**OPAC DE L'OISE**  
**COMMUNE DE MILLY-SUR-THERAIN**  
**CONSTRUCTION DE 24 LOGEMENTS COLLECTIFS & 10 LOGEMENTS INDIVIDUELS LOCATIFS ET**  
**UN BATIMENT EN CO-LOCATION POUR ALZIEIMERS LEGERS**  
**RUE DU CLOS ALLETETE**

**COMPTE RENDU**

**REUNION DE CHANTIER N°42 DU VENDREDI 10 NOVEMBRE 2017**

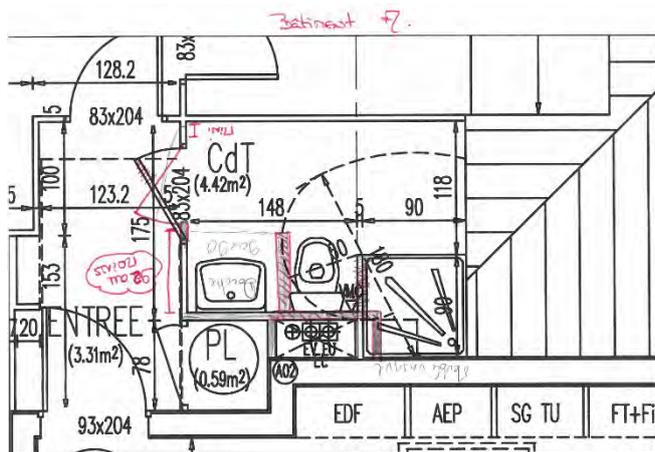
- Visite du logement témoins le 01/12/2017 à 14h00.
- Habillage BA 13 des sous-faces escalier bois des logts individuels
- Modification faïence cuisine et SdB RDC logts ind en 20\*20cm.
- Modification Sdb logts 8 et 23 suivant principe ci-dessous.

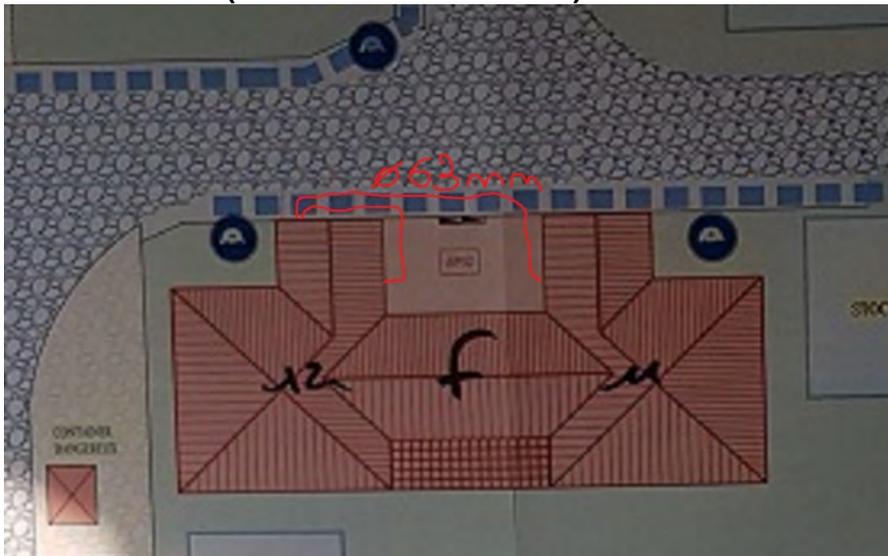
- Passage de fourreaux Ø 63mm depuis les coffrets électriques du bâtiment F jusqu'au coffret REMBT. (Voir schéma ci-dessous)
